Réf. DPC : 2043-0599/04/2019-092 PR (corr. : I. Segura)

Objet : BRUXELLES. Rue du Marché aux Herbes, 82 / angle rue Marché aux Peaux. Demande de permis unique portant sur la restauration du bien et sur l'aménagement d'un logement aux étages.

**Avis conforme de la CRMS**

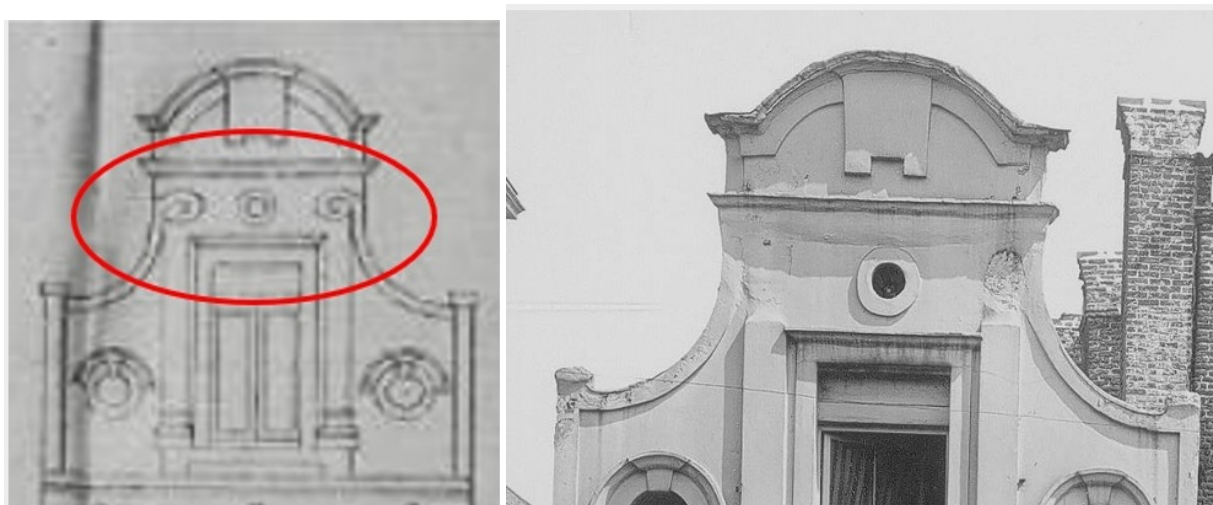
La CRMS approuve le parti d'intervention sur les enduits, mais demande de définir le degré d'intervention sur base de tests de décapage à prévoir en début de chantier. Si le décapage s'avère trop

difficile et destructif, les cimentages devront être conservés. A cette occasion, l'on examinera aussi plus en détail les pathologies constatées au-dessus des baies, peut-être causées par les linteaux intégrés en 1920-22. De même, on examinera plus finement les traces des faux-joints afin de vérifier la présence ou non de cintrages au-dessus des baies visibles sur les dessins d'archives de 1922, qui pourraient le cas échéant être restitués. Les teintes définitives des enduits et des menuiseries, qui contribueront à uniformiser l'aspect des deux façades, devront être validées par la DPC en cours de chantier sur base d'échantillons présentés in situ. Par souci d'homogénéité, on ne rétablira donc pas sur les châssis en façade latérale la teinte bleu clair identifiée par étude stratigraphique comme première couche des menuiseries de 1922.

- o faire un essai de décapage sur une zone cimentée : s'il s'avère trop difficile et destructif, conserver les cimentages ;
  - o restituer avec le plus de fidélité possible la modénature disparue des façades ;

- Restauration de la façade latérale côté rue du Marché aux Peaux :
  - o prévoir un essai de décapage de la peinture existante ;
  - o restituer avec le plus de fidélité possible le tracé des faux joints en façade latérale ;

- o pour la finition peinte des deux façades : choisir un blanc cassé, teinte identique pour la façade principale et la façade latérale et faire valider le choix par la DPC et revenir à cette même logique néoclassique pour la finition peinte des châssis (ne pas rétablir la teinte identifiée par étude stratigraphique comme celle de 1922, bleu clair) ;
